**Commission économique pour l'Europe**

**Forum mondial de l'harmonisation  
des Règlements concernant les véhicules**

**Quatre-vingt-deuxième session**

**Règlement n° 55****Proposition d'amendements au Règlement n° 55  
(Pièces mécaniques d'attelage)****Communication du Président du groupe de travail informel  
du Règlement n° 55\***

Figure 1  
Dimensions de la remorque à essieu(x) médian(s)

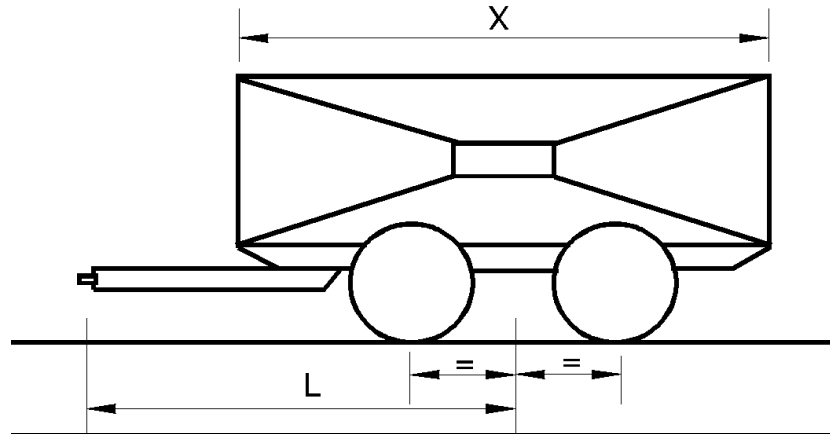
« 2.11.4 ~~La valeur  $V$  est la valeur de référence théorique de l'amplitude de la force verticale exercée sur l'attelage par une remorque à essieu(x) médian(s) dont la masse maximale techniquement admissible est supérieure à 3 500 kg. La valeur  $V$  sert à déterminer les forces verticales lors des essais dynamiques.~~

$a$  — ~~est une accélération verticale équivalente au point d'attelage, qui est fonction du type de suspension monté sur l'essieu arrière du véhicule tracteur.~~

X — est la longueur de la surface de chargement de la remorque, en m (voir fig. 1)

L — est la distance entre le centre de l'anneau du timon et le centre du bogie, en m (voir fig. 1)

La valeur V est la valeur fonctionnelle caractéristique correspondant à l'amplitude de la force verticale exercée sur l'attelage par une remorque à essieu(x) médian(s). Elle doit être contrôlée comme spécifié à l'annexe 6 du présent Règlement. ».

Figure 27

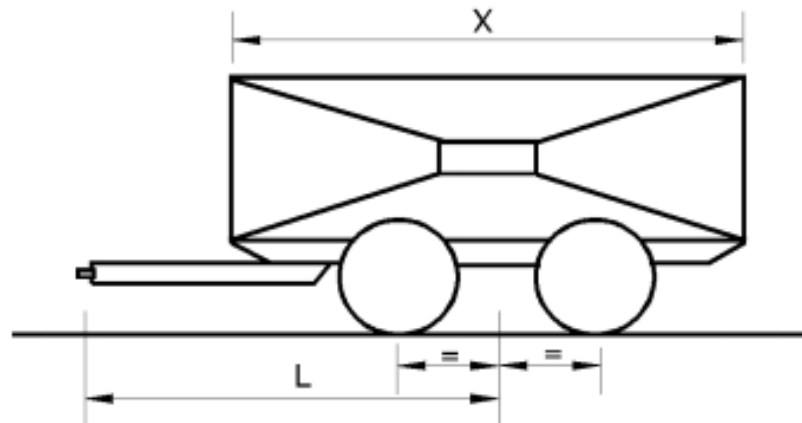
## 2.2 Forces verticales exercées par une remorque à essieu(x) médian(s)

La force verticale exercée sur l'attelage par une remorque à essieu(x) médian(s) dont la masse maximale techniquement admissible est supérieure à 3 500 kg est déterminée comme suit :

X est la longueur de la surface de chargement de la remorque, en m (voir fig. 27)

L est la distance entre le centre de l'anneau du timon et le centre du bogie, en m (voir fig. 27)
